ACTA DE JUNTA ACLARATORIA

En la ciudad de Guadalajara, Jalisco, siendo las 15:30 horas del día 22 del mes de septiembre del año 2022, se procedió a realizar la junta aclaratoria de la Licitación Pública Local, **LPL218/2022** con Concurrencia del Comité para el “**SERVICIO INTEGRAL DE INSTALACION DE SISTEMA ILUMINACION, VESTIMENTA Y MECANICA TEATRAL PARA EL TEATRO ALARIFE MARTIN CASILLAS**”, ante la presencia de la Lic. Mayra Elizabeth García Chagollan, Coordinador de Compras de la Dirección del Comité de Adquisiciones de la Secretaria de Administración; el Lic. Jorge Alberto Zaragoza Vázquez, Representante de la Unidad Centralizada de Compras; con la asistencia de los siguientes interesados:

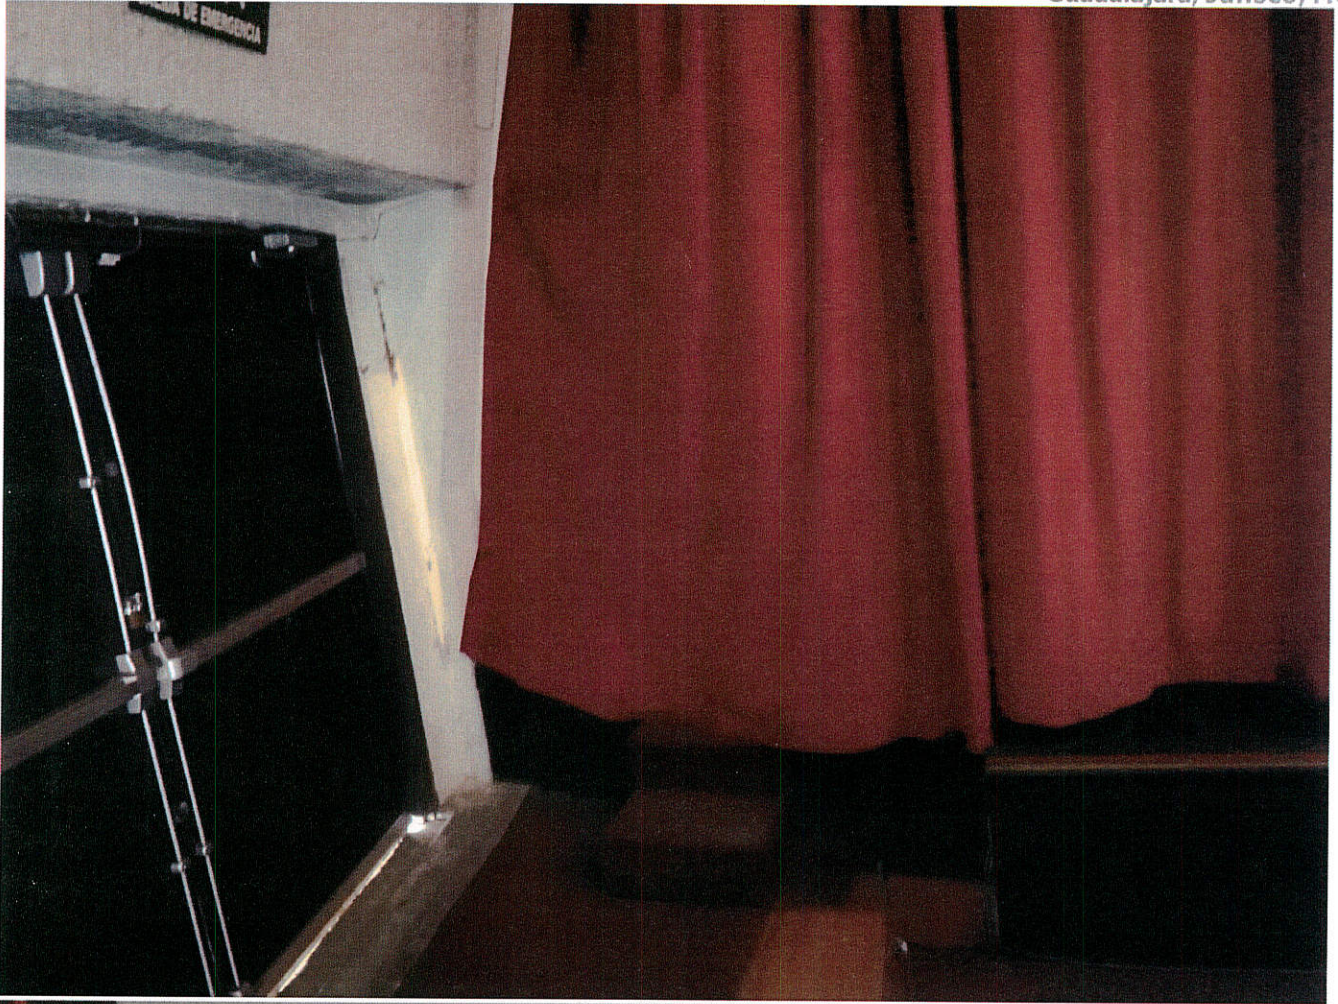
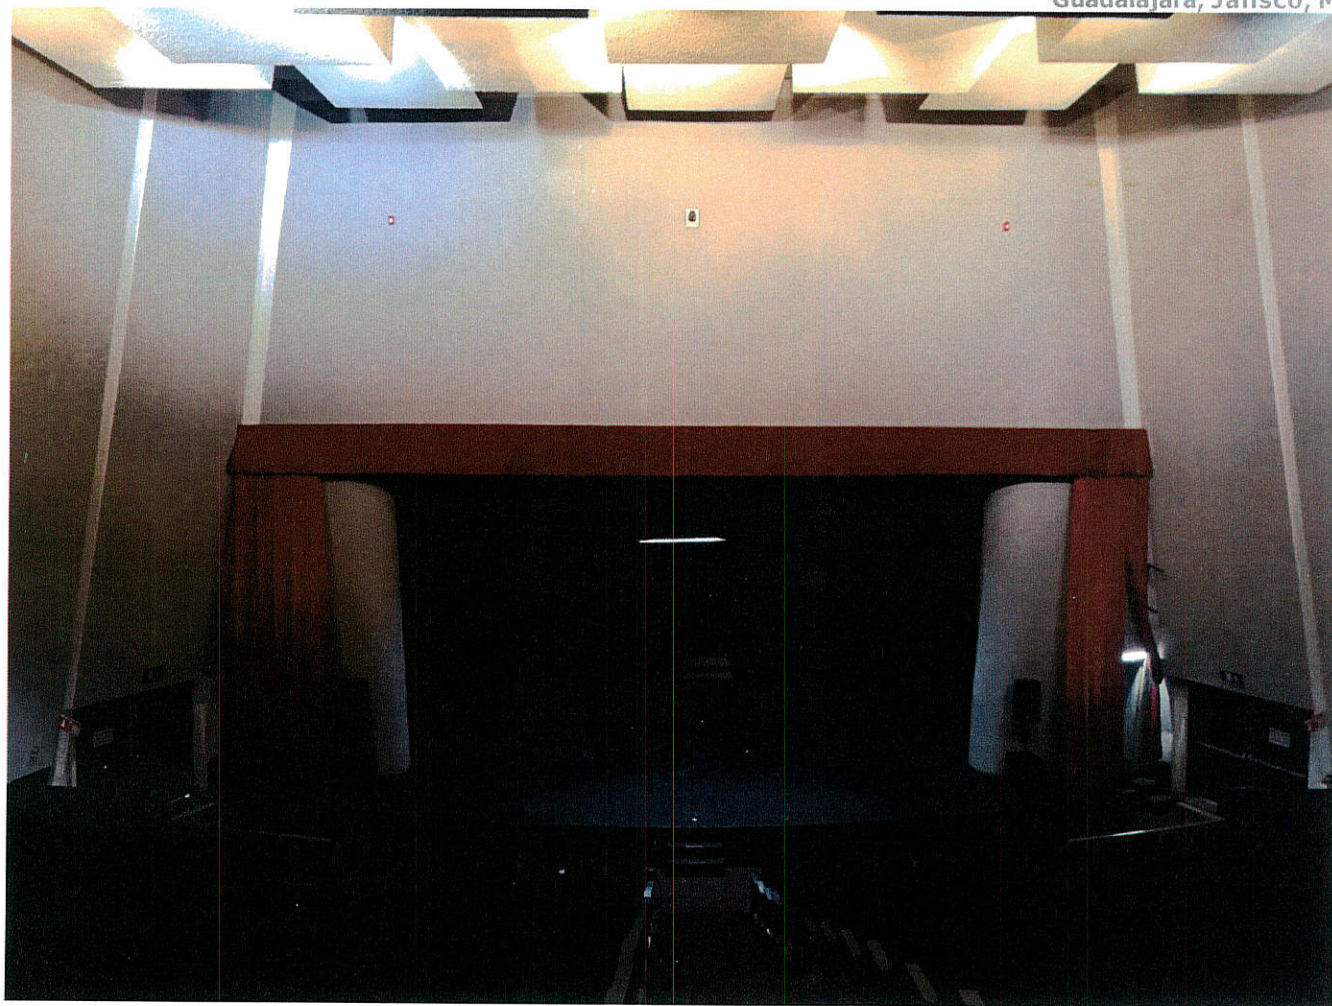
En la partida 1.8 piden previstas triangulares al mismo color del telón de boca, favor de proporcionar diseño

R: El diseño deberá ser propuesto por el concursante, Se proporciona fotografía del lugar para que tengan la referencia.

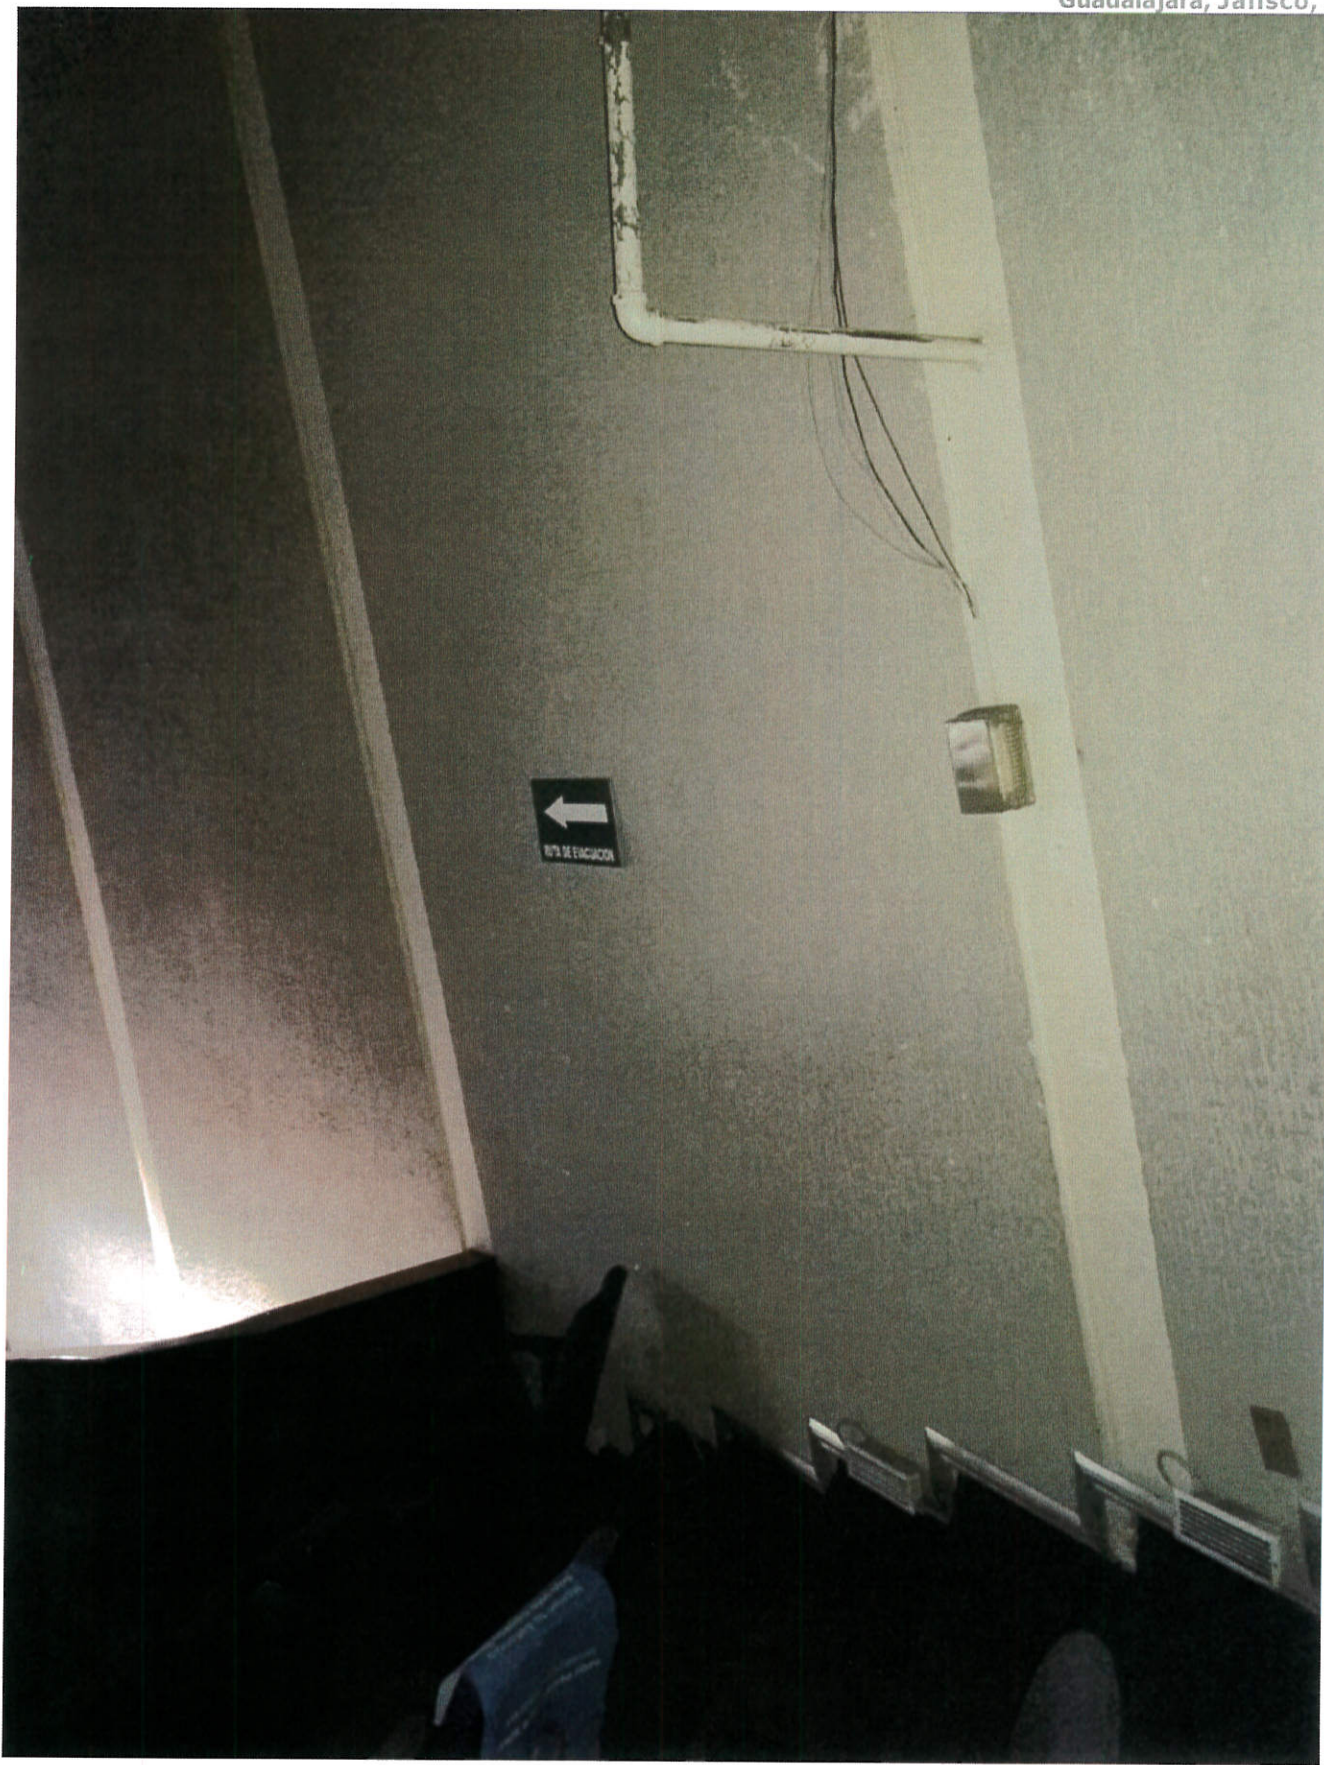
En la partida 2.6, Se pide una plataforma de operación, favor de proporcionar diseño en planos formato en CAD), y en el mismo plano indicar de donde será sujeta la plataforma

R: El diseño deberá ser propuesto por el concursante, en base a las características indicadas. Se anexan fotografías de los varales existentes donde se instalará las plataformas.
